Dato: 15-02-2022
Reference: Henrik Bjerring Poulsen
Stig J. Jensen
Anders B. Christiansen
Afdeling: Vej og ejendom
Journalnr.: 17/15683

Notat om ændring af vejadgang til nyt udstykningsområde ved Vester Hesseldal

Principskitse tilpasset iht. forslag fra høringsvar 3

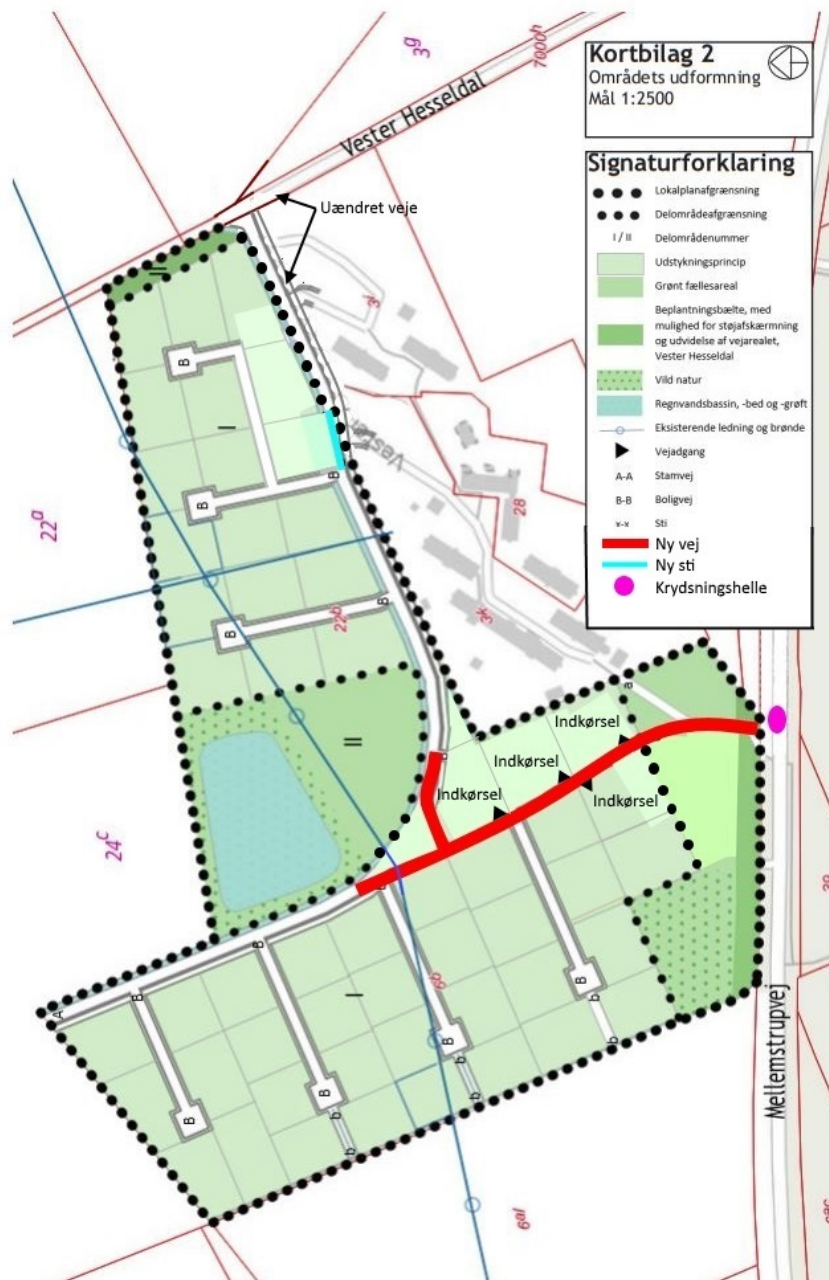
Bestyrelsen for den private vuggestue har fremsendt et kortmateriale (høringssvar 3), der viser en tilslutning fra Mellemstrupvej til det nye udstykningsområde. Af dette forslag ses, at vejadgangen til institutionerne i Flygningelandsbyen ønskes ført ad stamvejen i det nye udstykningsområde, mens der i forslaget så vidt ses ikke er taget stilling til adgangen til Lars Nielsens boligområde i Flygningelandsbyen.

Det skitserede alternativ vil forventelig svække områdets attraktivitet, når 4 grunde får indkørsel til stamvej (det gør dem til en svagere del af fællesskabet, hvor de øvrige grunde er orienteret mod et mindre fællesskab ved en boligvej). Desuden skabes en køteletgrund og der skabes en mere kringlet trafikal løsning for boligområdet nordøstligste del. Det taler for at fastholde lokalplanforslagets arealdispositionen og vejføring eller at der udarbejdes en helt ny arealdisposition.

Hvis vejadgangen ændres så den placeres sammen med stikrydsningen på Mellemstrupvej vil det mindske sikkerheden for krydsende stitrafikanter her. Det skyldes at der er flere ting stitrafikanter såvel som bilister skal forholde sig til omkring en vejtilslutning, og derved kan have mindre fokus på hinanden end ved en stikrydsning som ligger på fri strækning.

Hvis vejadgangen ændres vurderes der endvidere at blive 4 boliggrunde som kommer til at få overkørsler direkte ud til stamvejen. Vejadgange til stamvejen kan helt undgås med det nuværende lokalplanforslag, hvor samtlige grunde vejbetjenes fra boligvejene.

Den økonomiske beregning tager udgangspunkt i forvaltningens tilpasning af forslaget i høringssvar 3. Forvaltningens tilpassede forslag ses på nedenstående principskitse. Ved det tilpassede forslag vil der formentlig opnås en samlet besparelse i anlægsudgifterne på ca. 400.000 kr. i forhold til det eksisterende lokalplanforslag.

Det forudsættes at indkørslen til børnehaven sker via eksisterende vejadgang fra Vester Hesseldal, og at der ikke foretages en vejudvidelse langs Vester Hesseldal. Det betyder at den fremtidige lokalplan ikke indbefatter ændret vejadgang for Vester Hesseldal 9A - 21. Der er beregnet en stitilslutning for enden af vejen ved Vester Hesseldal ved nr. 21.

Forvaltningen anbefaler at bibeholde vejadgangen fra Vester Hesseldal, da en ændring af vejadgangen vurderes at forringe trafikikkerheden og svække attraktiviteten af boligområdet. En ændring vil også medføre at lokalplanforslaget skal revideres og udsendes i ny høring, hvilket vil få tidsmæssige konsekvenser for anlægsprojektet af det nye boligområde.

Ændres vejadgangen alligevel, anbefales det, at separere trafikken til institutionerne og til boligområdet, så institutionstrafikken fortsat afvikles ad Vester Hesseldal og ikke ledes ind igennem det nye boligområde. Det skyldes at det vil medføre en betydelig trafikbelastning for det nye boligområde, såfremt trafikken til institutionerne ledes igennem området.
